DODATEK Č. 3

KE SMLOUVĚ O DÍLO

2.1. Smluvní strany uzavřely dne 21. 10. 2024 smlouvu o dílo, evidenční číslo Objednatele: PO 985/2024, ve znění Dodatku č. 1 ze dne 23. 05. 2025 a Dodatku č. 2 ze dne 20. 06. 2025 (dále také jen „Smlouva“), jejímž předmětem je zhotovení díla spočívajícího ve zhotovení stavby s názvem „Dětská skupina Poníček – II.“ (dále také jen „Dílo“). Tato smlouva byla uzavřena na základě výsledku výběrového řízení k plnění veřejné zakázky s názvem „Dětská skupina Poníček – II.“

2.2. Tento věcný a termínový dodatek se uzavírá po vzájemné dohodě smluvních stran. Změny jsou podrobně popsány ve změnových listech (dále jen „ZL“) č. 11 až 53, které jsou Přílohou č. 1 Dodatku. Důvodem změn jsou nepředvídatelné skutečnosti zjištěné během realizace Díla, a dále změny nezbytné k dokončení Díla, uživatelské změny a jiná technická řešení.

EXTERIÉR

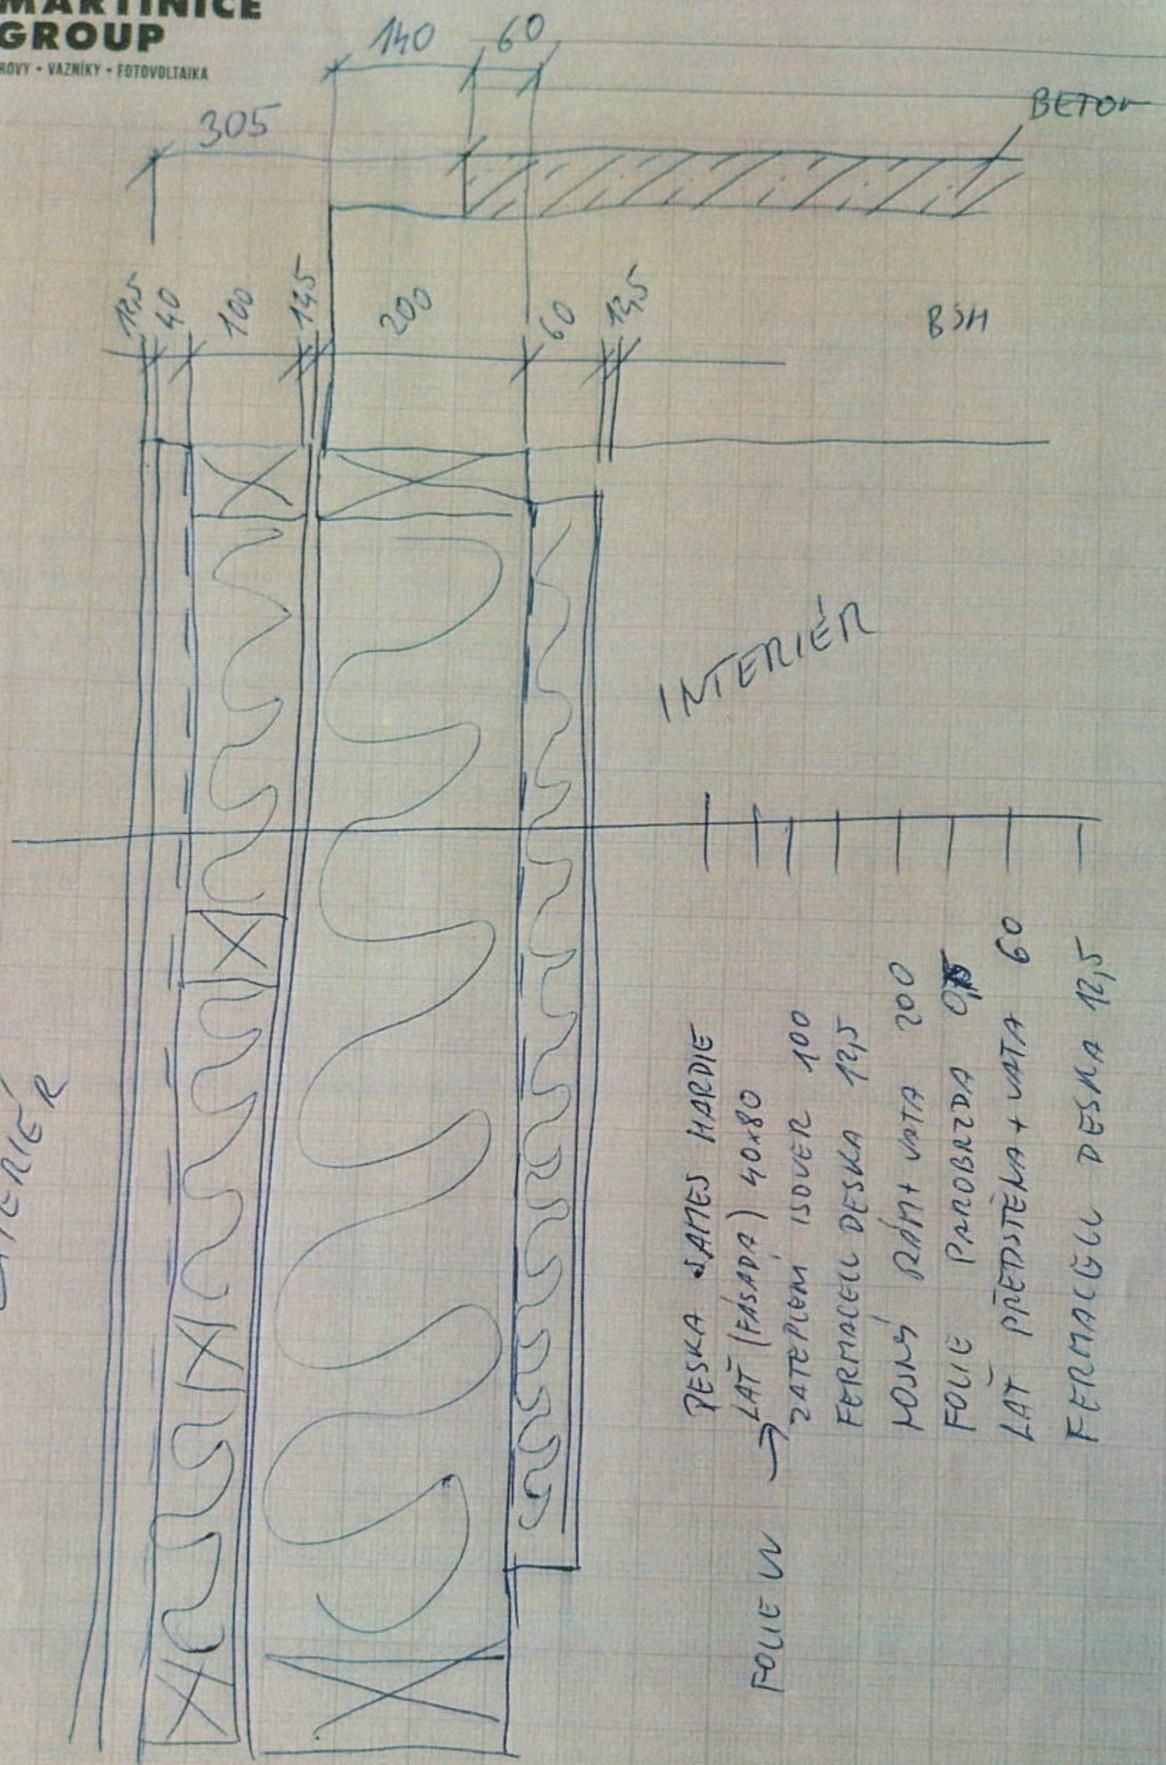
DESKA JAMES HARDIE
LAT (FASADA) 40x80
ZATEPLENÍ ISOVER 100
FERMACELL DESKA 12,5
POUNY RÁM + VATA 200
FOLIE PAROBARZDA 0,5
LAT PŘEDSTĚNA + VATA 60
FERMACELL DESKA 12,5

ČZU dětské sk. 1.NP
otvory v podhledu

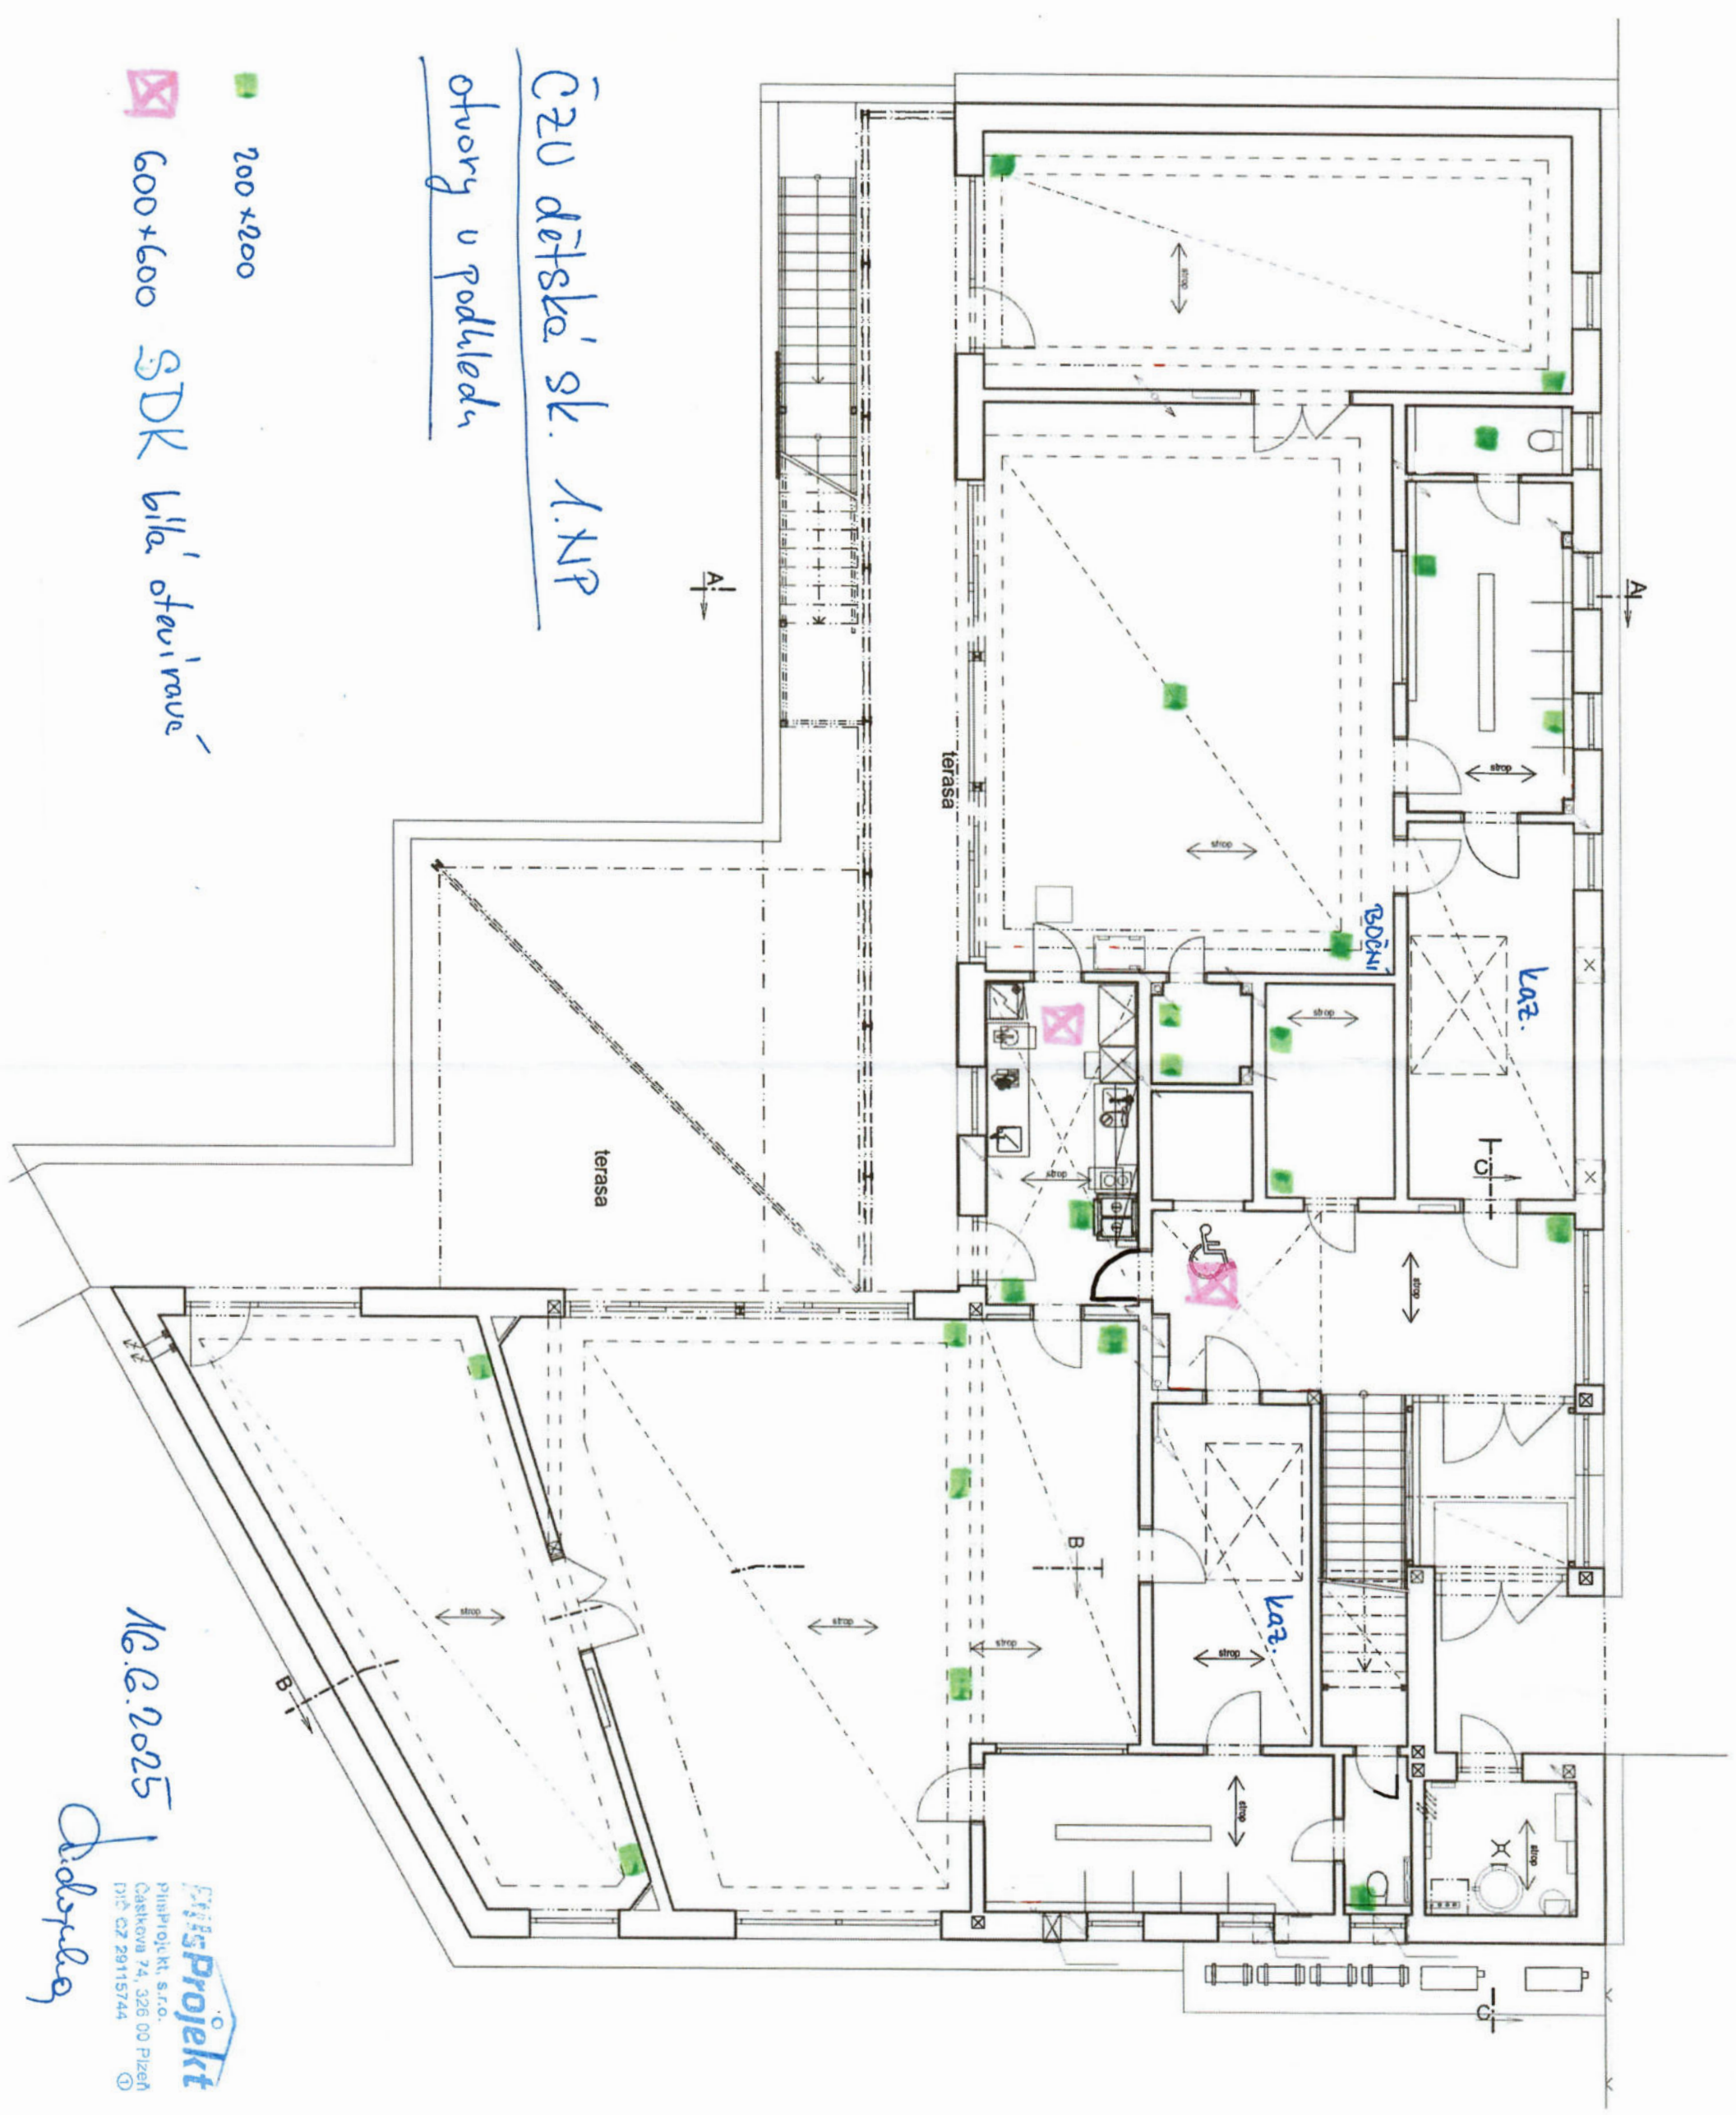
- 200 x 200
- ☒ 600 x 600 SDK bílá otevřené

TSV

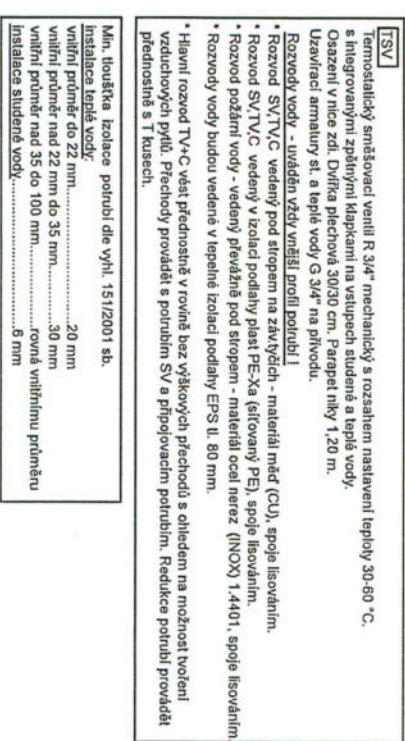
* Větev pro stoupačky V1 a V2 opatřit termostatickými vyvazovacími ventily G 1/2" s termickou funkcí. (TCV)
* Hlavní rozvod vody v 2. nadzemní podlaží rozvodní potrubí uzavřít

Termostatický směšovací ventil R 3/4" mechanický s rozsahem nastavení teploty 30-60 °C. s integrovanými zpětnými klapkami na vstupech studené a teplé vody. Osazení v nice zdi. Dvířka plechová 30/30 cm. Parapet niky 1,20 m. Uzavírací armatury st. a teplé vody G 3/4" na přívodu.
